### Wyjaśnienia treści Specyfikacji Warunków Zamówienia postępowania o udzielenie zamówienia publicznego w trybie podstawowym na podst. art. 275 pkt 1 ustawy Pzp

Działając na podstawie art. 284 ust. 2 ustawy Prawo zamówień publicznych z dnia 11 września 2019 r. (tekst jednolity Dz. U. z 2023 r. poz. 1605) Zamawiający, w odpowiedzi na pytania zgłoszone w toku przedmiotowego postępowania przez Wykonawców, przekazuje poniżej treść zapytań i udziela następujących wyjaśnień dotyczących treści Specyfikacji Warunków Zamówienia w postępowaniu pn. **Budowa trzykondygnacyjnego budynku przeznaczonego na oddziały pobytu dziennego dla dorosłych oraz dzieci i młodzieży na terenie Wojewódzkiego Szpitala Psychiatrycznego im. prof. T. Bilikiewicza w Gdańsku – znak sprawy Adm 6/2024.**

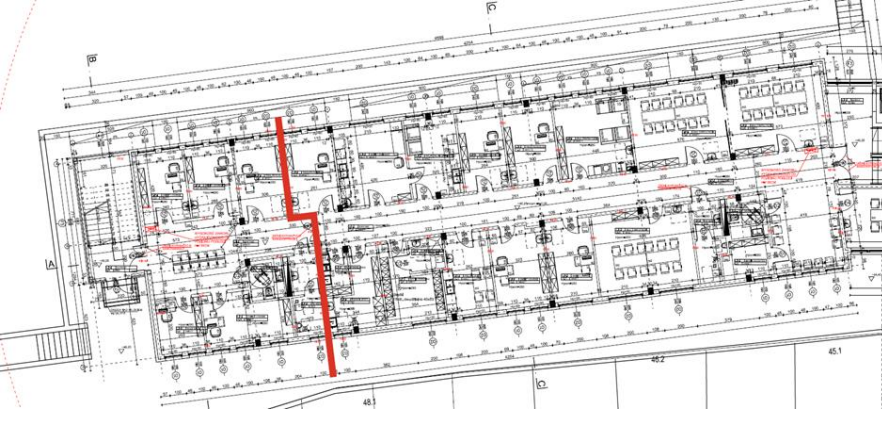
3	Branża elektryczna. Według schematu RG (E11) zasilanie realizowane ma być dwoma kablami YAKXS 5x50. Według opisu projektu wykonawczego Zasilanie doprowadzić przebudowywanym YKXS 4x120 oraz dwoma 5xLgY50 z ZKP 6.1 i ZKR. Które rozwiązanie z wymienionych należy zastosować? Gdzie zlokalizowane jest wspomniane złącze ZKP 6.1 oraz ZKR?	Przebudowywana trasa służy do zasilania pięciu projektowanych słupów oświetleniowych oraz istniejących lamp na istniejącym parkingu w pn części terenu przy istniejącym budynku z2 164 (zasilanie projektowanych słupów realizować kablem YKY 4x16mm2 dł. 140 metrów), natomiast zasilania do projektowanego budynku należy doprowadzić z istniejącej skrzynki przy istniejącym budynku z3 168 (rys. P1 udostępniony w dniu 01.08.2024 r.) z południowej części działki do skrzynki ze złączem ZKR zlokalizowanej przy pomieszczeniu technicznym -0,05.
